Oplegnotitie

Plaats en datum
Groningen, 23 april 2014

Referentienummer
321681

Betreft
Toelichting wijziging vulpeil

Onderstaande afbeelding en bijbehorende legenda laten voor beide waterbergingen de kadehoogte ten opzichte van maaiveld zien voor de situatie NAP + 5,80 m (boven) en NAP + 5,50 m (onder).

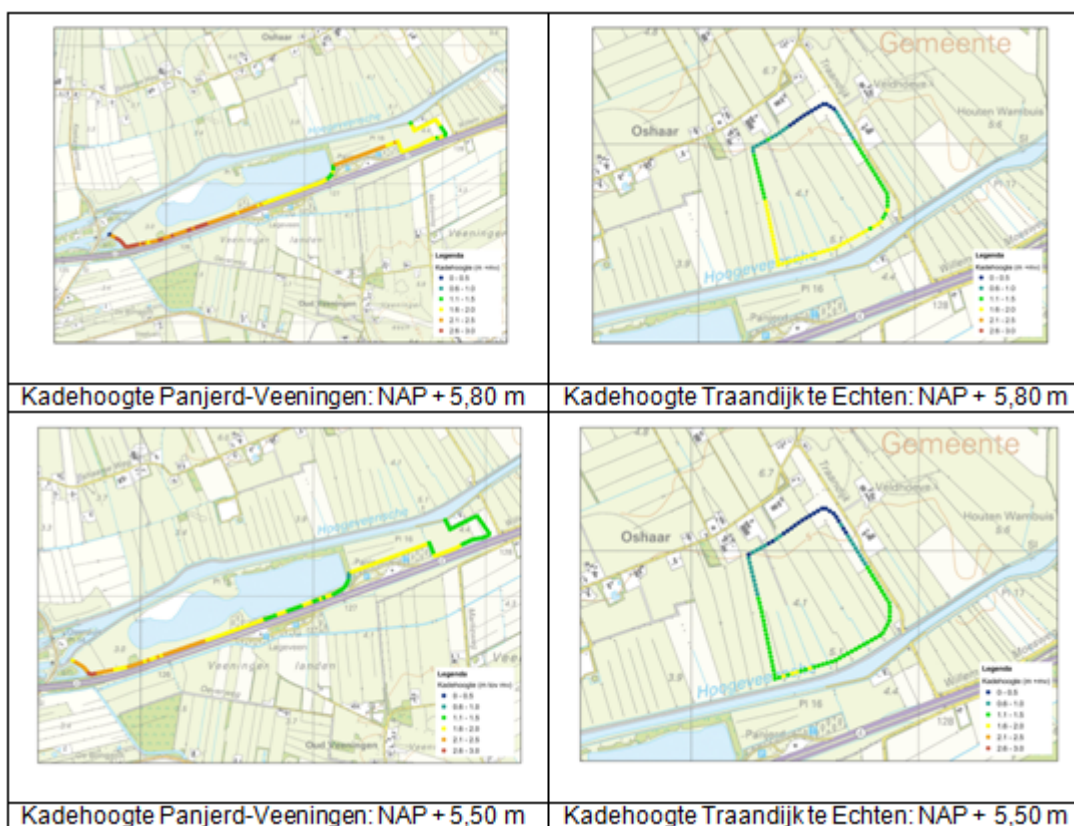
Bij een 30 cm lager vulpeil kan de kade rondom de waterbergingen ook een 30 cm lagere kruinhoogte krijgen. De lagere kruinhoogte van de kaden als gevolg van het lagere vulpeil maakt dat de landschappelijke impact kleiner wordt.

- o Mede als gevolg van de herijking stelt waterschap Reest en Wieden het maximale vulpeil voor de waterbergingsgebieden Panjerd-Veeningen en Traandijk te Echten met 30 cm naar beneden bij tot *NAP + 5,00 m* met een bijbehorende kadehoogte van *NAP + 5,50 m*.

Figuur 3.1 Mitigerende maatregelen Traandijk-Oshaar (zie bijlage 3 voor grondwatergegevens peilbuizen)

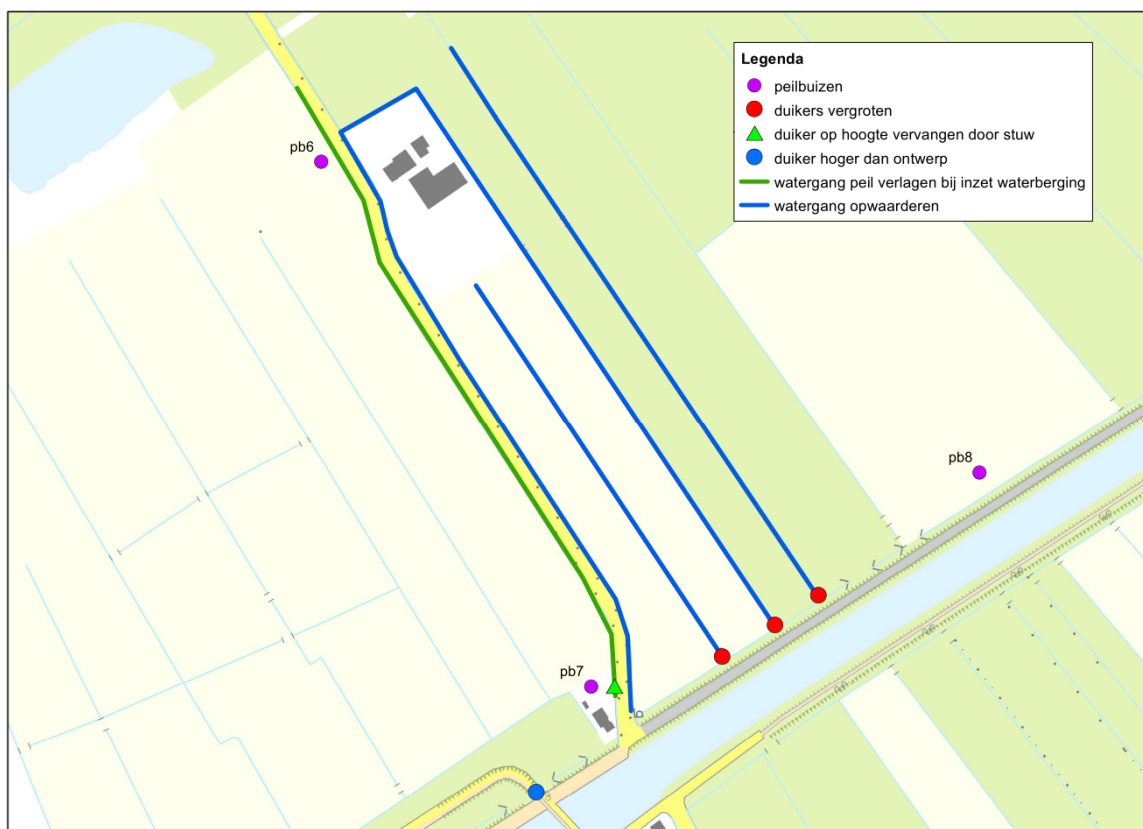
Om meer kwel af te vangen van de waterberging wordt het waterpeil in de kwelsloot tussen het waterbergingsgebied en de weg Traandijk (groene watergang in figuur 3.1, op het terrein van de zandwinning) verlaagd in de waterbergingsituatie. De waterstand wordt met ca. 40 cm verlaagd. Dit wordt bereikt door de volgende onderstaande maatregelen te treffen (zie figuur 3.1):

- Verlaging van de duiker op hoogte (dit is het groene driehoekje)
- Plaatsing aanpasbare stuw ipv de duiker om tijdens waterinlaatsituaties (reguliere zomerinlaat) de waterstand in deze sloot op peil te kunnen houden.

Deze “mitigerende” maatregelen maakten al onderdeel uit van het inrichtingsplan voor waterbergingsgebied Traandijk, maar waren in het oorspronkelijke model nog niet meegenomen.

Figuur 3.2 Mitigerende maatregelen Panjerd-Veeningen

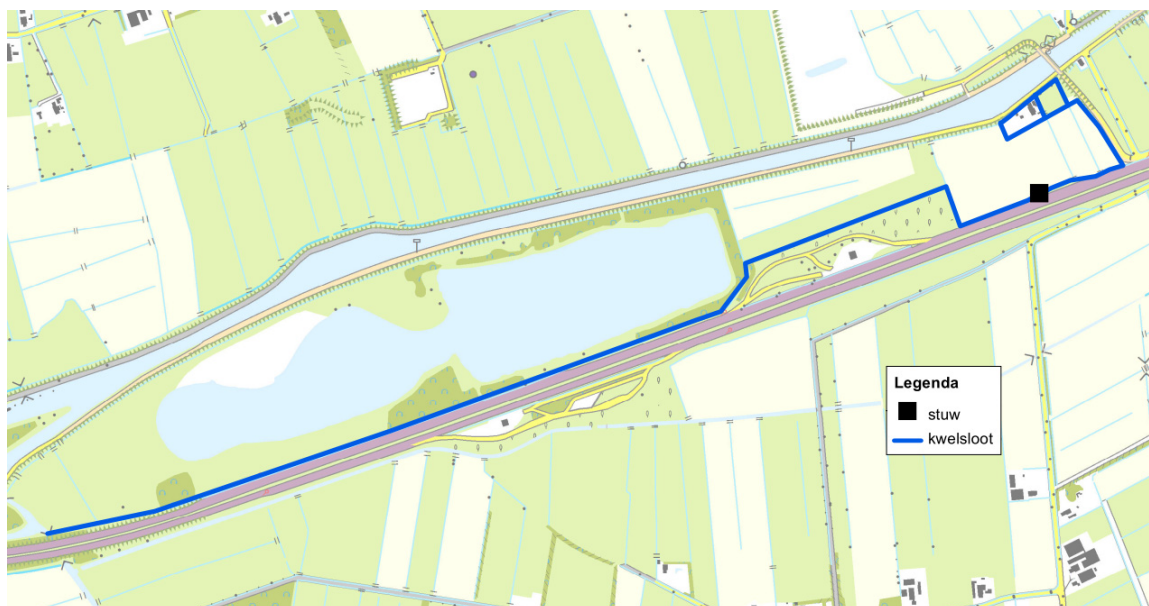
De mitigerende maatregelen bij Panjerd-Veeningen bestaan uit het opwaarderen van de bermsloten langs de A28 en de kavelsloten in het oosten van het gebied tot een afvoersloot cq kwelsloot (zie figuur 3.2). Deze watergang moet voorkomen dat de grondwaterstand onder de A28 en bij de Willem Moesweg 25 te hoog oploopt. De sloot is tevens bedoeld om de afwatering van de Willem Moesweg 25 te garanderen. De afmetingen van de sloot staan beschreven in het uitgewerkte plan van waterberging Panjerd-Veeningen.

Nabij de Willem Moesweg is in normale situaties een hogere waterstand ingesteld, middels een stuw. Een onderdeel van de mitigerende maatregelen is om bij inzet van de waterberging de stuw te verlagen, zodat het water hier meer afgevoerd wordt (zie zwarte blokje in figuur 3.2). Verwacht wordt dat er op deze manier een verlaging van ca 40 cm in het oppervlaktewaterpeil van de watergang gerealiseerd kan worden.
